710 - INSP
ISO/IEC 17020
Origineel verslag

Controlebezoek - Periodiek [Hfst 6.5]

Verslagnummer: 5/11062026/60115/70623/1

Inspectie adres: Hondstraat 38, 3700

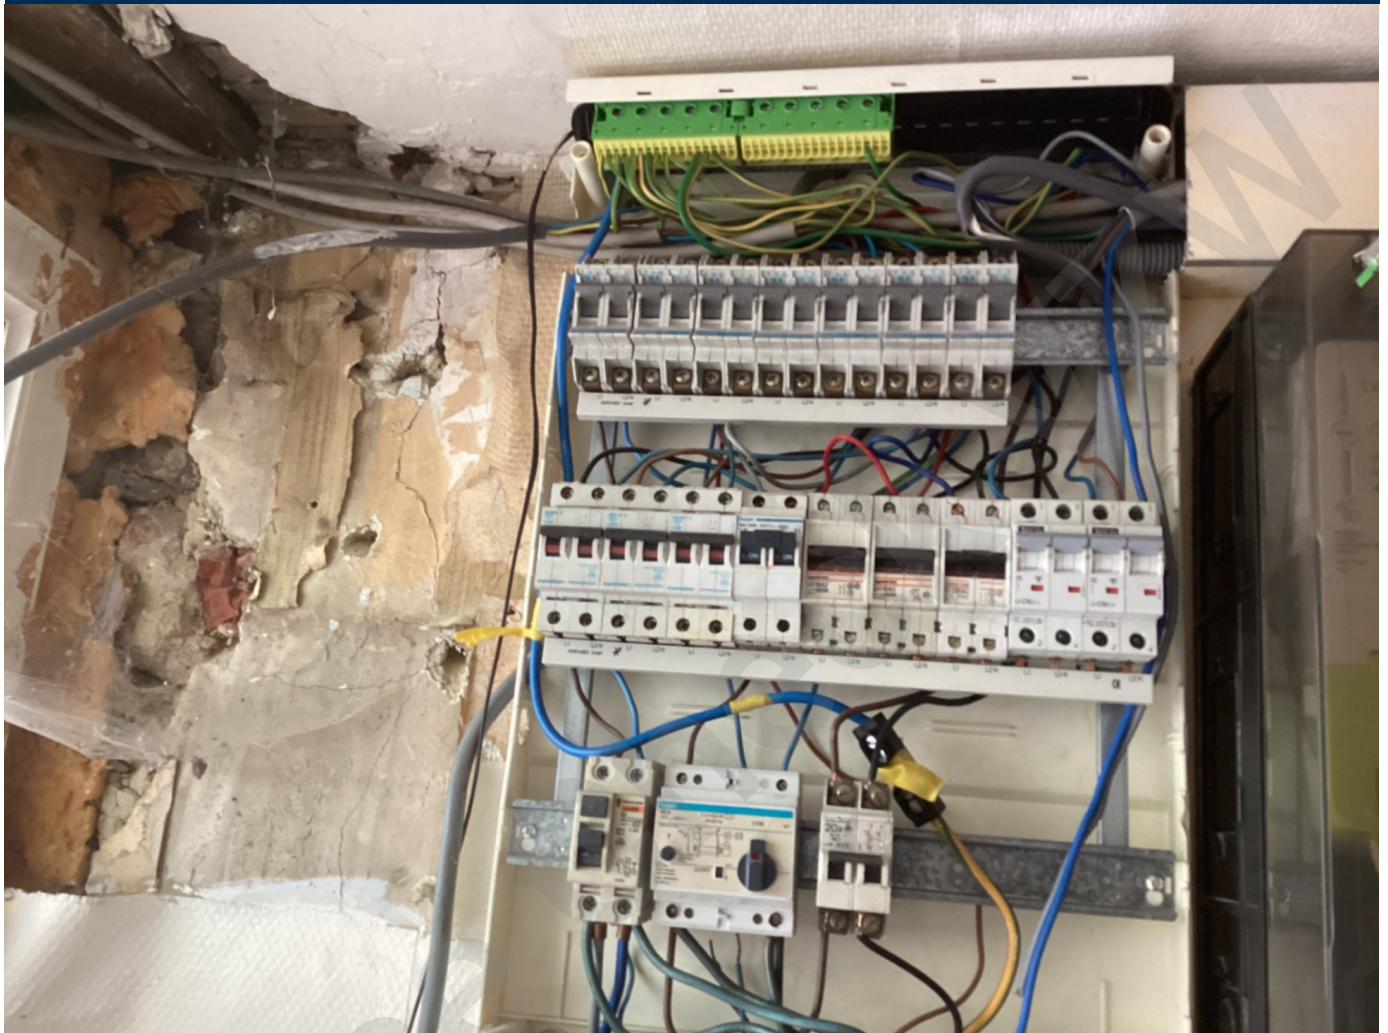
- Het verdeelbord is onvoldoende gemarkeerd. Individuele markering, voedingsspanning en/of gevarendriehoek ontbreken. - oAfd 3.1.3.3; Afd 9.4.1
- Het eendraadschema en situatieplan zijn niet aanwezig. - oAfd 3.1.2.1

- Er bevinden zich differentieelstroombeschermingsinrichtingen van het type AC in de installatie, welke niet meer toegelaten zijn. - oAfd 5.3.5.3.a
- Elektrische leidingen in open lucht/in opbouw, zijn niet goed bevestigd. - oAfd 5.2.9.5; Afd 5.2.2

- De installatie is niet aangevuld met een differentieelstroombeschermingsinrichting met hoge of zeer hoge gevoeligheid. - oAfd 4.2.4.3
- De kringen, de onderbrekingstoestellen en of de beschermingstoestellen zijn niet duidelijk en zichtbaar gekenmerkt. - Afd 3.1.3

- Er ontbreken afdekplaatjes in het elektrisch bord. - Afd 5.2.6; oAfd 4.2.2.3
- Stopcontacten, schakelaars en verlichtingsarmaturen van het type "open achteraan" mogen niet op rechtstreeks brandbare materialen geplaatst worden. - oAfd. 4.3.3.5

- De beschermingsgraad van de ruimte moet ten minste IPXX-D zijn voor ruimtes publiek toegankelijk en IPXX-B voor gewone ruimtes. - oAfd 4.2.2.3
- Aansluitingen en samenvoegingen, verbindingen of aftakkingen van kabels werden niet uitgevoerd in overeenstemming met de regels van de kunst. - oAfd 5.1.1.2; Afd 1.4.1; Afd 1.4.2; Afd 5.2.6

- Geleiders van het type VOB zijn niet in een buis geplaatst en/of zoals het zou moeten. - oAfd 5.2.9.3
- Schakelaars / stopcontacten / aftakkingendozen zijn niet conform bevestigd. - oAfd 5.3.4.2c; oAfd 5.3.5.2; Afd 1.4.1; Afd 1.4.2; oAfd 5.3.5.4

- Het materiaal heeft een onvoldoende beschermingsgraad. - Afd 2.4.3; oAfd 4.2.2.3
- De kring(en) die stopcontacten bevatten zonder aarding zijn niet beschermd door een differentieelstroombeschermingsinrichting met een hoge of zeer hoge gevoeligheid. - oAfd 8.2.1
